АКТ

экспертной оценки объекта социальной инфраструктуры и услуг в приоритетных сферах жизнедеятельности инвалидов и других маломобильных групп населения

«04» февраля 2022 г.

- 1.1. Наименование (вид) объекта: МБОУ "Старокарасукская СОШ"
- 1.2. Адрес объекта: 646686, Омская область, Большереченский р-н, с. Старокарасук, ул. Ленинградская, 6, тел. 8(38169)33-3-96, karsosh@gmail.com

Рис. 42 Система информации

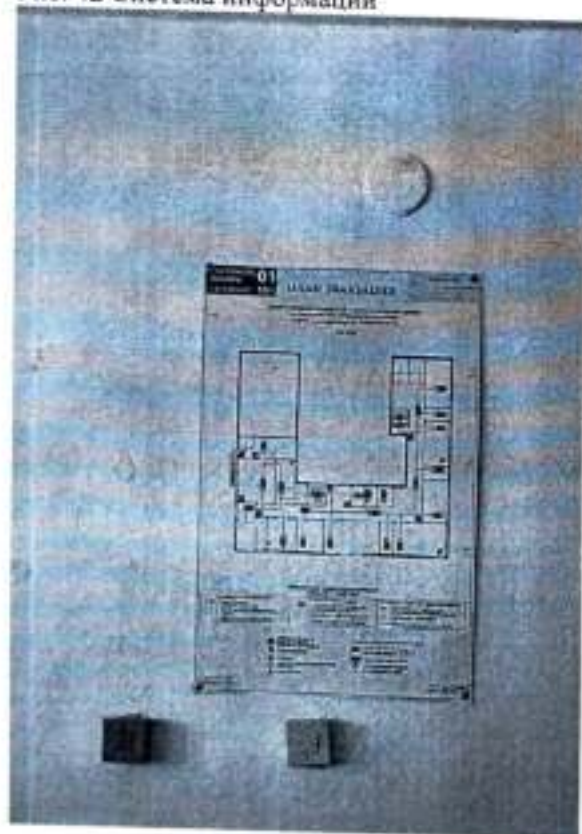
№ п/п	Наименование функционально-планировочного элемента	Наличие элемента		Выявленные нарушения и замечания			Работы по адаптации объектов	
		есть/нет	№ на плане	№ фото	Содержание	Значимо для инвалида (категория)	Содержание	Виды работ
1	Визуальные средства	есть	-	42, 43	Имеются информационные стенды	К, Г, О, У	Визуальная информация должна располагаться на контрастном фоне с размерами знаков, соответствующими расстоянию рассмотрения, быть увязана с художественным решением интерьера и располагаться на высоте не менее 1,5 м и не более 4,5 м от уровня пола. Буквы и цифры, изображаемые на знаках, должны иметь пропорции в пределах отношения ширины к высоте от 3:5 до 1:1, а отношение ширины штрихов к их высоте - от 1:5 до 1:10. Нанести маркировку путей эвакуации на пол.	-
2	Акустические средства	нет	-	-	-	К, Г, О, У	Для инвалидов с нарушением слуха в помещениях (при необходимости) следует предусмотреть установку световой сигнализации об эвакуации в случае чрезвычайных ситуаций.	При необходимости

Наименование структурно-функциональной зоны	Состояние доступности*	Приложение		Рекомендации по адаптации (вид работы)**
		№ на плане	№ фото	
Система информации на объекте	ДУ		42,43	Ремонт текущий
